ACTA COMITÉ TÉCNICO DE PATRIMONIO N°28

CARTAGENA DE INDIAS 26 DE DICIEMBRE DE 2023

COMITÉ TÉCNICO DE PATRIMONIO HISTÓRICO Y CULTURAL**ACTA No. 28****Cartagena de Indias****No. Páginas Total: 118**

| 01 | | SUBSANACION PROYECTO EDIFICIO MOGOLLON | |

OBSERVACIONES COMITÉ No. 26 DE 2023

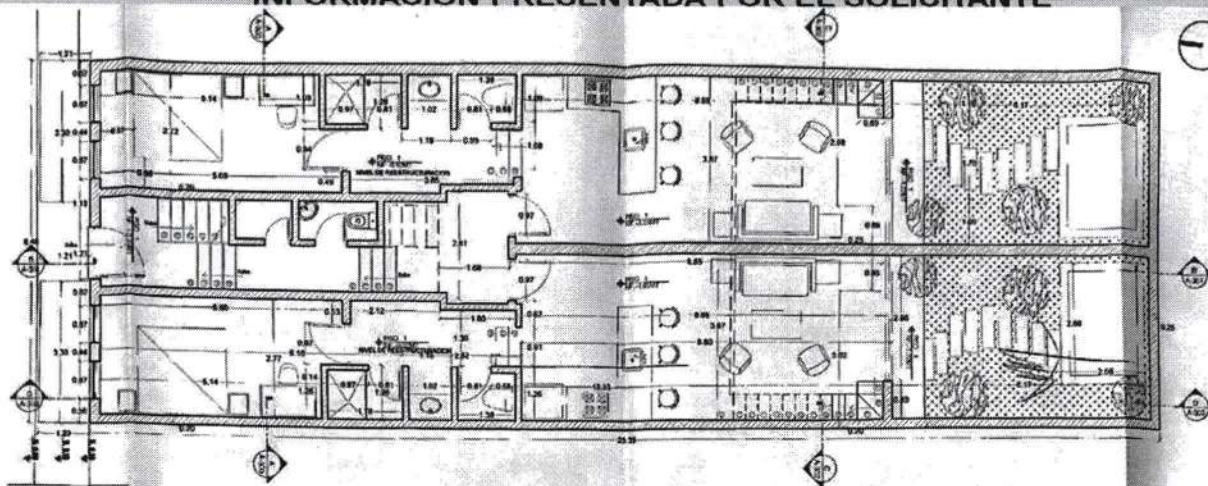
- En los planos de propuesta se evidencia que existe una sobrelevación de 70cm con respecto a lo aprobado inicialmente. El comité técnico ratifica que el proyecto debe ajustarse a lo APROBADO INICIALMENTE en todas sus dimensiones.

Se observa que se subsanó la observación realizada por el Comité

CORTE D-D

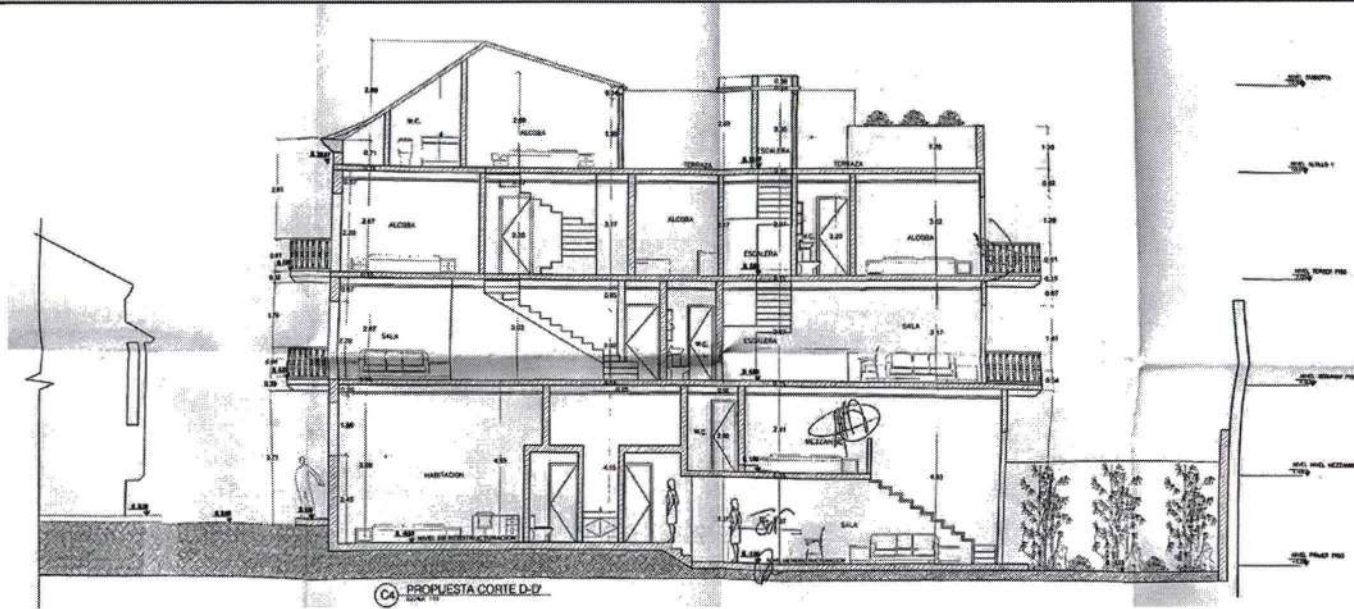
Se deja constancia que el Comité está aprobando una propuesta que va a llevar la altura de cumbrera a 13.60, de acuerdo con los planos aprobados en el 2019, con el fin de subsanar la obra ejecutada con una mayor altura de 70cm de acuerdo con evidencia de visita del equipo técnico del IPCC

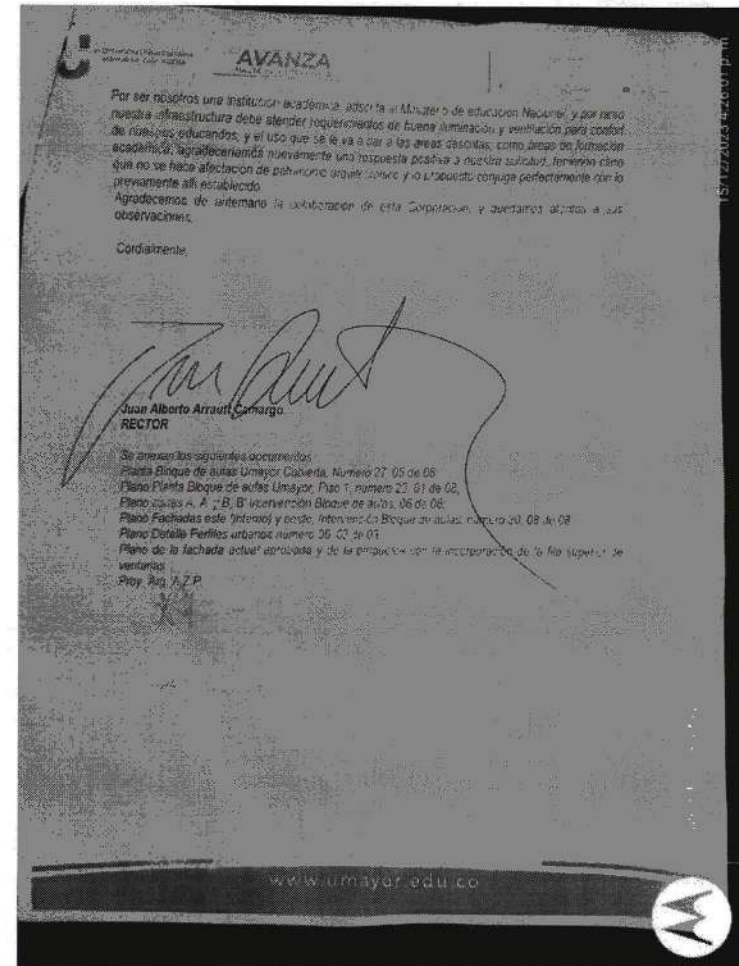
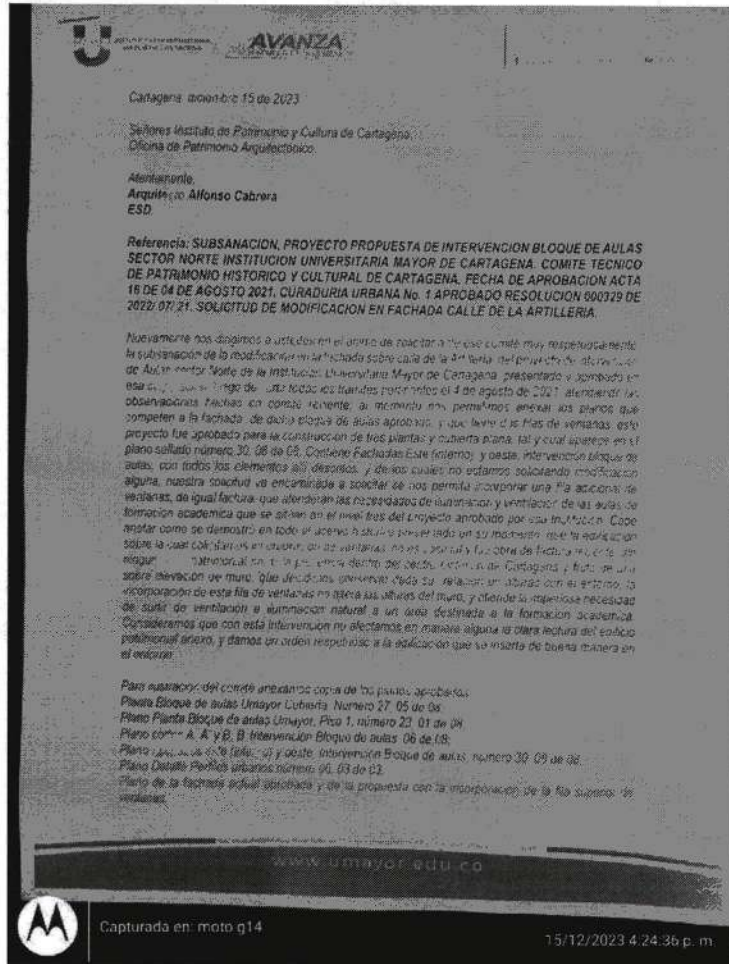
Se presenta una propuesta para la fachada en la cual muestran tres hileras de ventanas, sin embargo, se retira la ventana superior al portón, manteniendo el mismo gesto de la fachada previamente aprobado.

En cubierta no se observa pérgola, son volúmenes de salida a la cubierta.

Plano Aprobado 2021

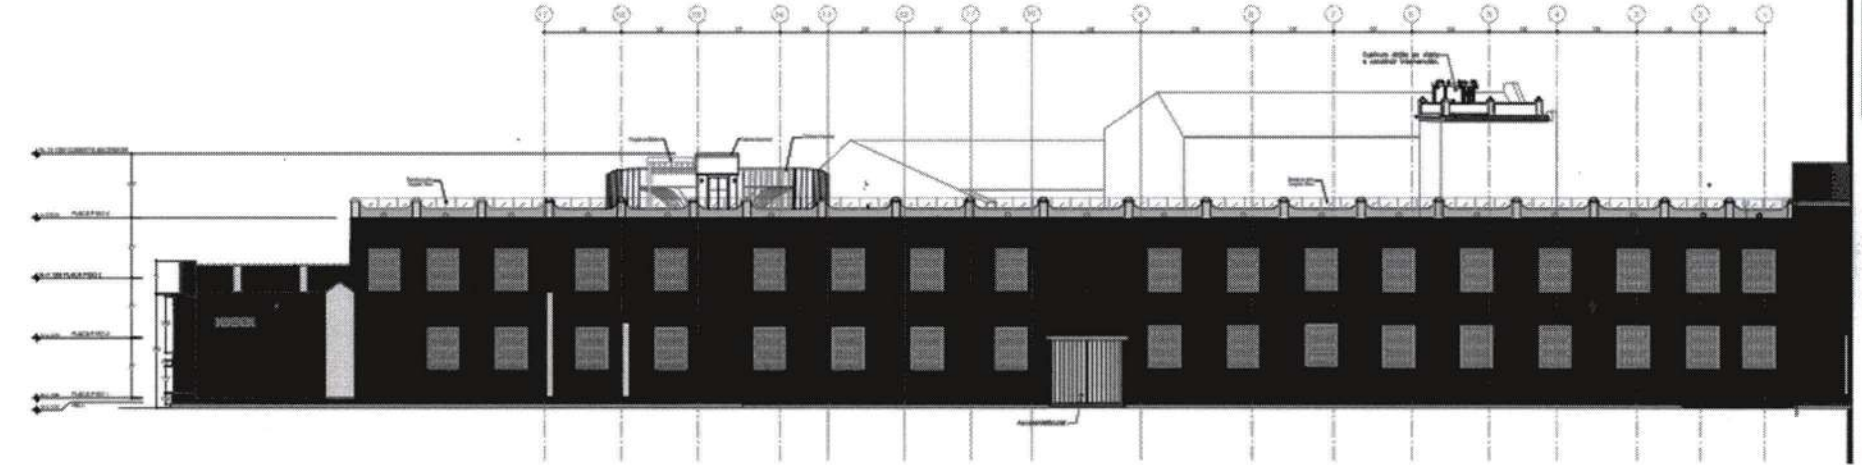
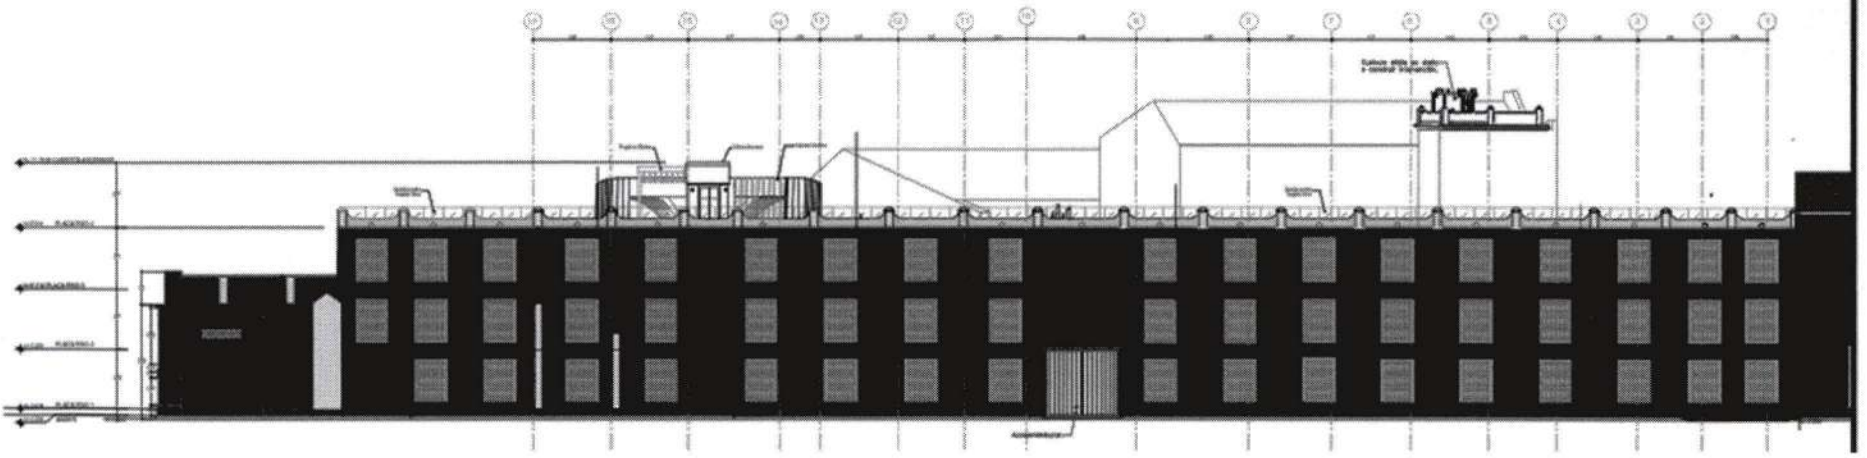
Se realizó visita al inmueble en cuestión el día 12 de octubre del 2023. Durante la visita se pudo constatar que se realizaron modificaciones en los vanos de la fachada. Estos fueron bajados a un nivel más cercano al andén y sellaron la parte superior para que quedaran del mismo tamaño. Se verifico que la altura máxima es de 9.15 mts la cual es la misma de la cornisa del inmueble colindante.

De acuerdo con la información presentada, este comité Técnico **DEVUELVE** el presente proyecto y pone a consideración del solicitante dos alternativas a saber:

- Mantener la fachada existente hacia la muralla con las dos hileras de ventanas que se encuentra aprobada por este Comité y generar la iluminación y ventilación requerida, mediante el retranqueo de una nueva fachada interior contra la línea actual de paramento a mantener (tener en cuenta como referencia la intervención de doble fachada sobre la crujía republicana del hotel Santa Clara).
- Teniendo en cuenta que la cubierta plana se encuentra aprobada, no obstante, este comité aclara, que no autoriza pérgolas o elementos de cubierta que definan un uso permanente de la misma. Solo se permite el uso eventual de la cubierta plana.

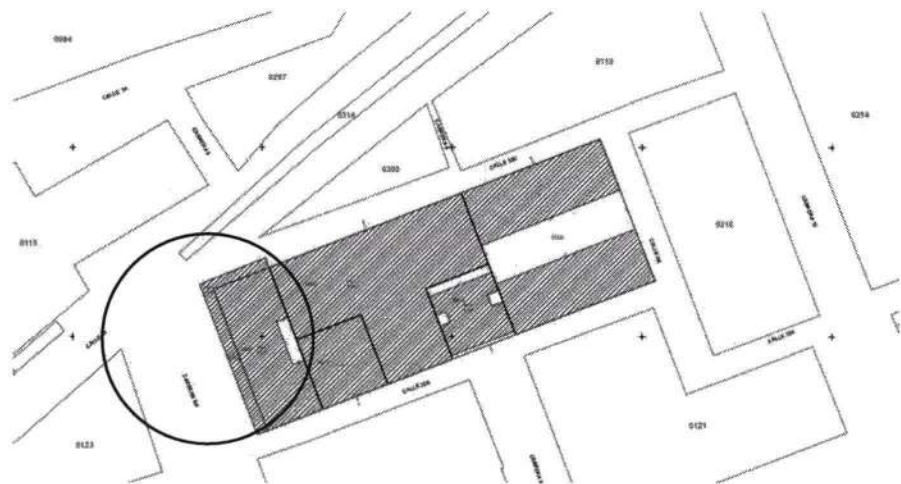
Se trata de un edificio en estado avanzado de deterioro, el cual presenta proyecto para acondicionamiento y cambio de uso, de apartamentos a aparta estudios, adicionando una azotea en parte del tejado y destinando el uso de la misma como zona social. Presenta todos los documentos para la radicación, excepto el uso conforme de Planeación Distrital. Presenta estudio del edificio completo, histórico y estructural por parte del ing. Wilfred Barboza y el Ing. José Reyes. No presenta cortes de propuesta ni renders.

- No se autoriza el uso presente ni futuro de pérgolas en la cubierta.
- Anexar a la propuesta las cuatro fachadas del inmueble tanto del levantamiento como de propuesta.
- Rescatar los elementos originales de la fachada, (las pérgolas verticales y la doble altura del portal).
- Se solicita aportar planos, con mejores condiciones técnicas de dibujo. (cotas, ejes, anotaciones, materialidad, etc.).
- Se solita usar cubierta plana en el altillo, en lugar de cubierta ondulada.
